前回部会(平成31年3月28日開催)内容の整理

大天守附櫓階段手摺について

図1 石垣補強イメージ

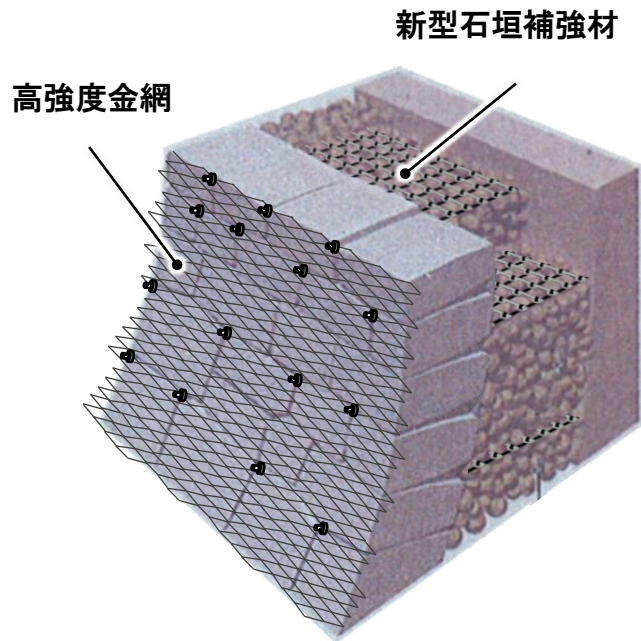
- ①一部の石垣で構造補強(図1参照)
- ②入口部にスロープ設置(図2参照)
